**AVIS RELATIF À LA PROTECTION
CONTRE LES EVENTUELS EFFETS NOCIFS ET NUISANCES
PROVOQUÉS PAR LES RAYONNEMENTS NON IONISANTS
GÉNÉRÉS PAR DES ANTENNES ÉMETTRICES STATIONNAIRES**

Commune : LIEGE - Exploitant : ORANGE

Référence exploitant : 174L1_3/ 30165L1_2 / 40165L1_2/ 50165L1_2

Rapport n° 3638 / 2025

Figure 1 : Vue en plan des lieux de séjour et des points de contrôle

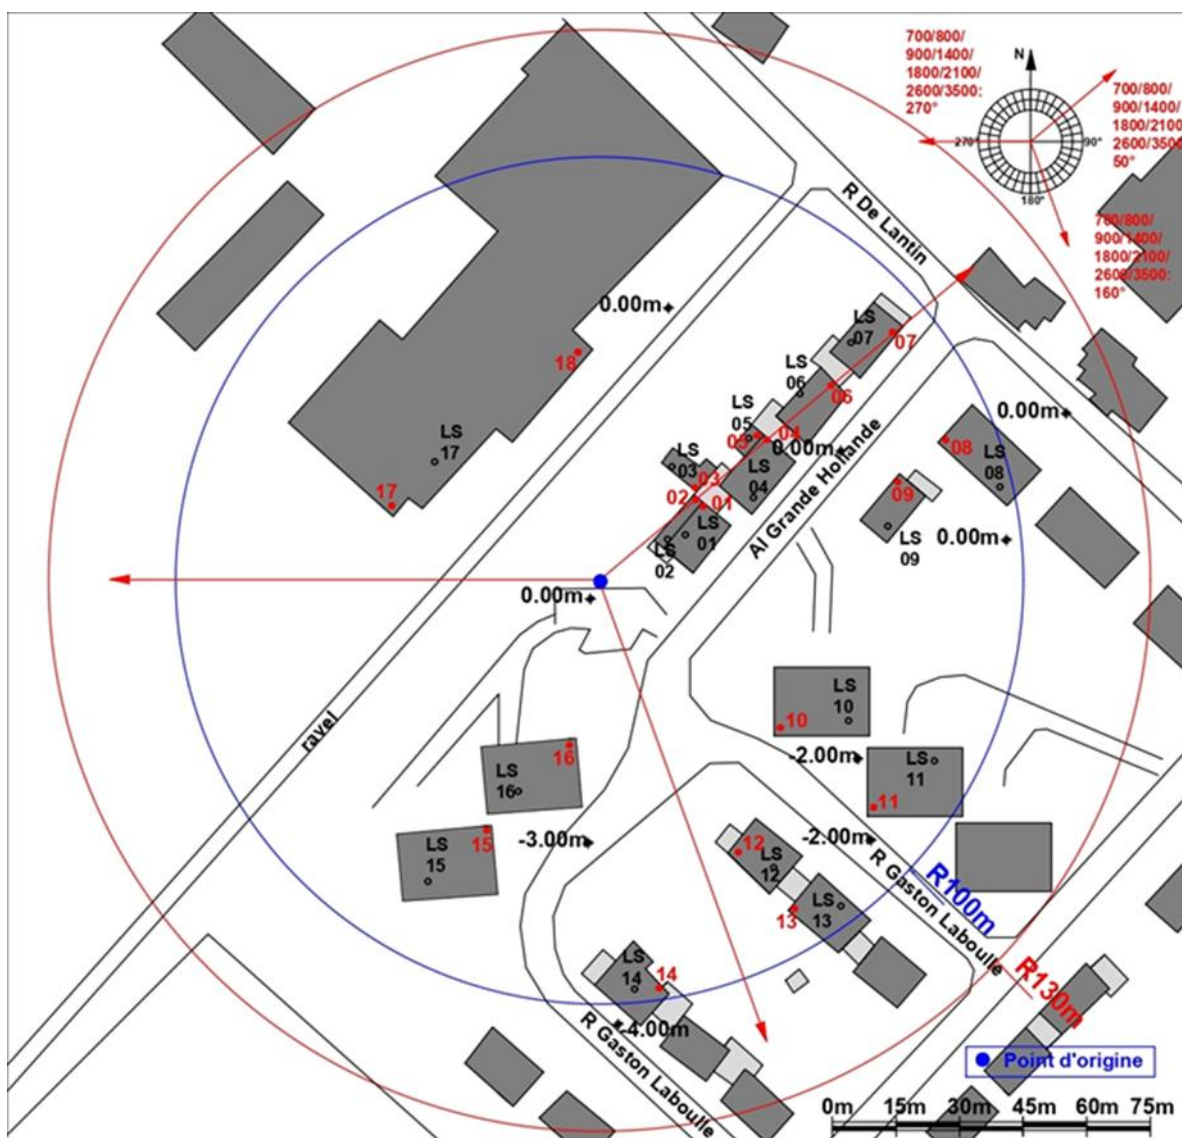
Les fréquences d'émission, la puissance rayonnée par chacune des antennes et leur gain permettent de déterminer le rayon de la zone à analyser. Tout dépassement de la limite par installation est exclu en dehors de cette zone. Le tableau 2 reprend les 35 LS² pour lesquels l'indice d'exposition est le plus élevé. Les différentes colonnes indiquent :

- le numéro du point de contrôle repris sur un des plans de la figure 1;
- le numéro du LS dans lequel se trouve le point de contrôle de la 1^{ère} colonne ;
- l'atténuation d'obstacle prise en compte pour le calcul de l'indice d'exposition dans le LS ;
- le résultat du calcul de l'indice d'exposition.

N° point de contrôle	LS	Atténuation (dB)	Indice d'exposition relatif à la limite par installation IE_i
8	LS 08	3,0	0,492
7	LS 07	3,0	0,314
11	LS 11	3,0	0,205
13	LS 13	3,0	0,178
14	LS 14	3,0	0,153
6	LS 06	3,0	0,099
9	LS 09	3,0	0,095
15	LS 15	3,0	0,081
4	LS 04	3,0	0,066
12	LS 12	3,0	0,054
16	LS 16	3,0	0,053
10	LS 10	3,0	0,049
5	LS 05	3,0	0,048
17	LS 17	3,0	0,041
1	LS 01	3,0	0,035
2	LS 02	3,0	0,033
3	LS 03	3,0	0,031
18	LS 17	3,0	0,015

En ce qui concerne les antennes de l'installation mentionnées dans le tableau 1, la distance maximale à laquelle la limite pourrait être atteinte, à l'extérieur, est égale à 99,5 m. S'il n'y a pas de LS à une distance inférieure, les antennes respectent forcément la limite d'immission.

Dans le cas des LS situés à l'intérieur des bâtiments, une atténuation d'obstacle est prise en compte et il en résulte que la distance maximale à laquelle la limite pourrait être atteinte se réduit à 70,6 m.

Figure 2 : Vue en plan des installations d'antennes dans un rayon de 300 mètres autour de l'installation faisant l'objet de la demande d'avis

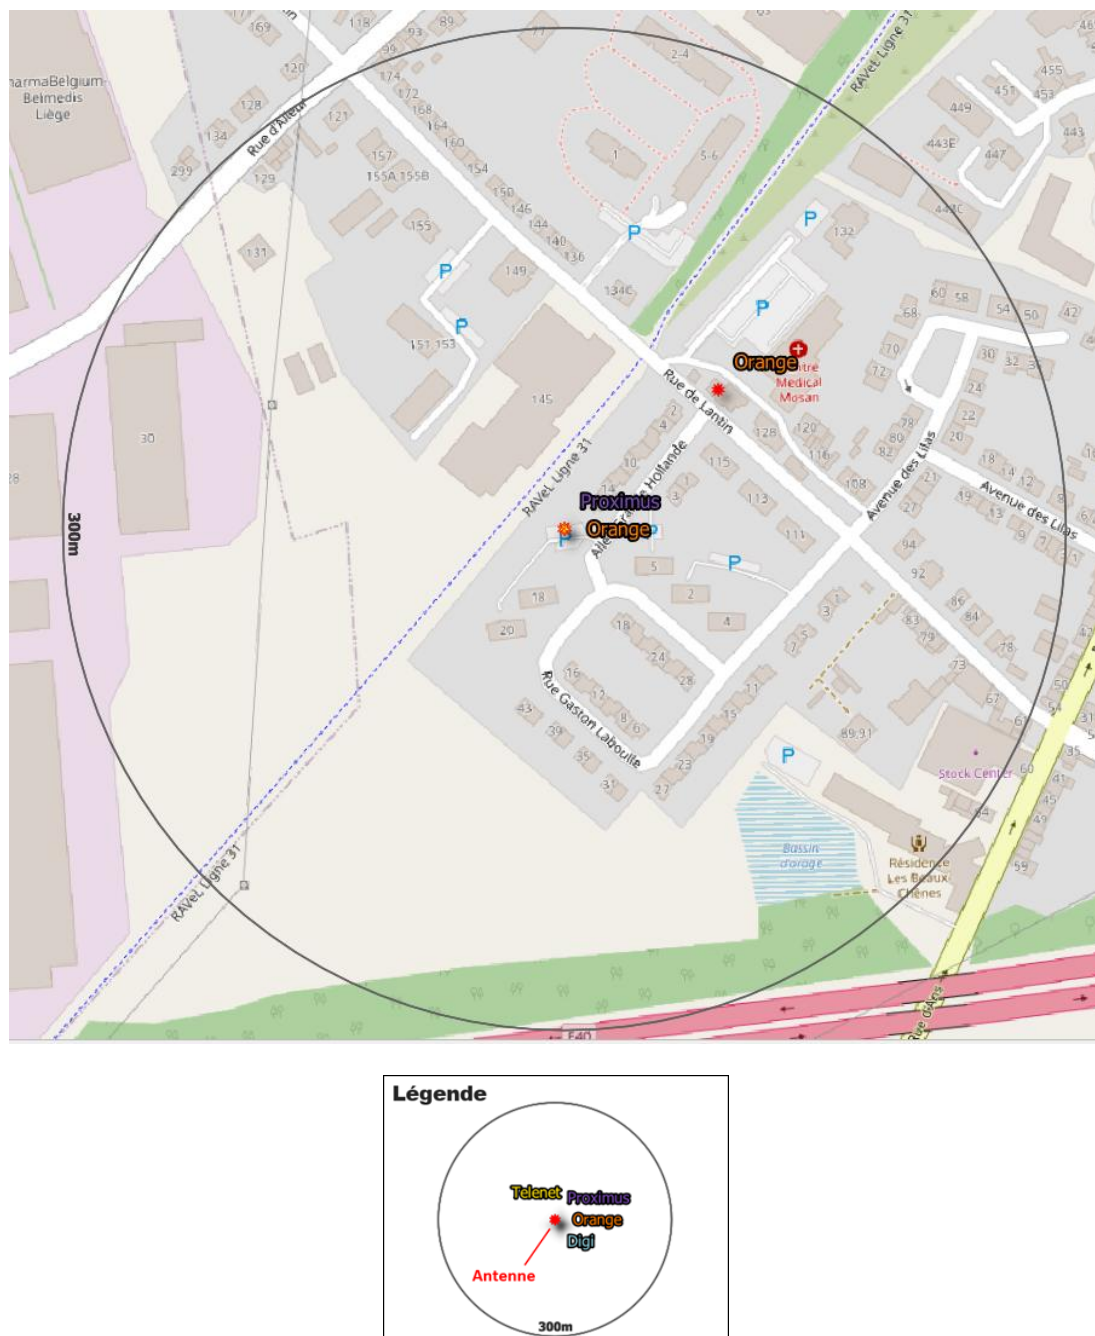
Le plan en projection verticale de la figure 2 indique la localisation des installations d'antennes émettrices stationnaires visées par le décret et situées dans un rayon de 300 mètres autour de l'installation référencée dans le paragraphe 2 et localisée au centre du cercle. Les données de localisation de ces antennes et les avis correspondant sont accessibles via le cadastre en ligne des antennes émettrices stationnaires⁸. Les installations prises en compte dans l'évaluation du respect de la limite cumulative sont les installations d'antennes émettrices déclarées en service par l'exploitant à la date du présent avis, à l'exception de l'installation référencée dans le paragraphe 2 et éventuellement d'autres installations ayant fait l'objet d'une demande d'avis à la même date et qui sont situées à l'intérieur de la zone de 300 mètres de rayon.

- il y a au plus 4 installations d'antennes émettrices stationnaires présentes dans la zone d'évaluation de 300 mètres de rayon représentée dans la figure 2, y inclus l'installation référencée dans le paragraphe 2 : la limite cumulative définie à l'article 4, §2 du décret est nécessairement respectée dans les lieux de séjour à l'intérieur de la zone d'évaluation de 300 mètres de rayon ;

- b) il y a exactement 5 installations d'antennes émettrices stationnaires présentes dans la zone d'évaluation de 300 mètres de rayon représentée dans la figure 2, y inclus l'installation référencée dans le paragraphe 2 et il existe, pour 3 ou 4 de ces installations, un avis attestant le respect de la limite abrogée de 3 V/m : la limite cumulative définie à l'article 4, §2 du décret est nécessairement respectée dans les lieux de séjour à l'intérieur de la zone d'évaluation de 300 mètres de rayon ;

- c) dans tous les autres cas, il a été vérifié que la limite cumulative définie à l'article 4, §2 du décret n'est pas dépassée dans les lieux de séjour sur base du nombre d'installations localisées dans la zone d'évaluation de 300 mètres de rayon représentée dans la figure 2, de leur localisation ainsi que des données inscrites dans la figure 1 et au paragraphe 4 du présent avis et dans les avis attestant le respect de la limite par installation ou de la limite abrogée de 3 V/m relatifs aux autres installations reprises dans la figure 2.

Compte tenu des considérations ci-dessus, il apparaît que l'intensité du rayonnement électromagnétique généré, dans les lieux de séjour situés dans un rayon de 300 mètres autour de l'installation référencée dans le paragraphe 2, par l'ensemble des antennes émettrices stationnaires de l'ensemble des exploitants du même site d'antennes émettrices stationnaires respecte la limite fixée à l'article 4, § 2 du décret.
